使用済燃料共用プールに係る実施計画Ⅱ章の変更について

【補足説明資料】

コメント回答

2019年12月5日

図 ラックの板厚, 貯蔵ピッチ, 内のりの関係

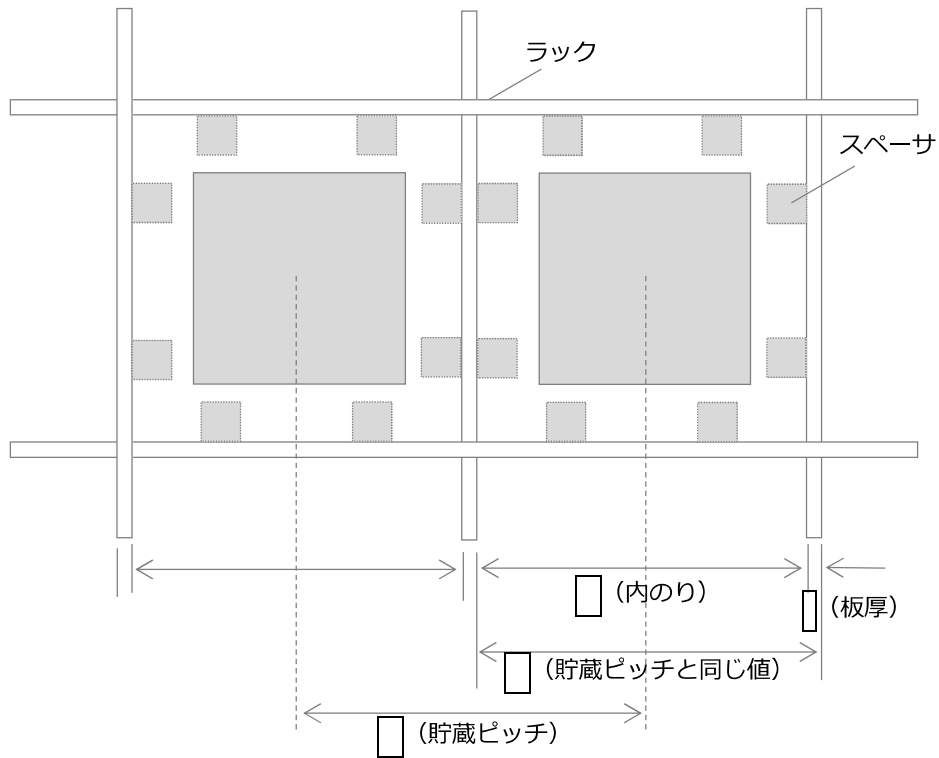
【コメント4】ラックの板厚, 貯蔵ピッチ, 内のりのうち, 解析使用値に製造公差を考慮する組合せとその理由を記載すること。

「貯蔵ピッチ=内のり+板厚」の関係があり, パラメータのうち2つを決めると3つ目がおのずと決まる関係にある。ここで, 「貯蔵ピッチと内のりの製造公差」と「板厚の製造公差」では1桁異なることから, 「貯蔵ピッチと内のりの製造公差」を優先して解析使用値に決定した。この結果として, 板厚の解析使用値は公称値としている。

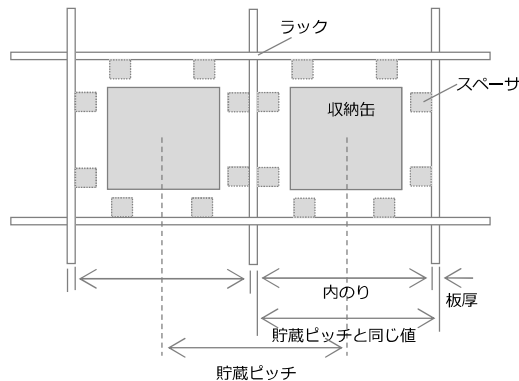
【コメント 5】使用済燃料収納缶（大）に中性子吸収材が必要な理由は何か。収納缶(小)と49体ラックには必要なかったのに、なぜ、必要となったのか。

当初、収納缶（大）を貯蔵するラック容量を3号機□体、1号機で□体の計□体以上必要と想定し、25体ラックを検討した。

ラック及び収納缶が中性子吸収能力を持たないように設計するためには、未臨界確保として燃料ピッチを大きくとる必要がある。90体ラックの取替えを考えた場合、中性子吸収材なしでは25体(5×5)ラックは成立しなかった。このため、中性子吸収能力を収納缶に持たせることにより、25体ラックが成立することとなった。
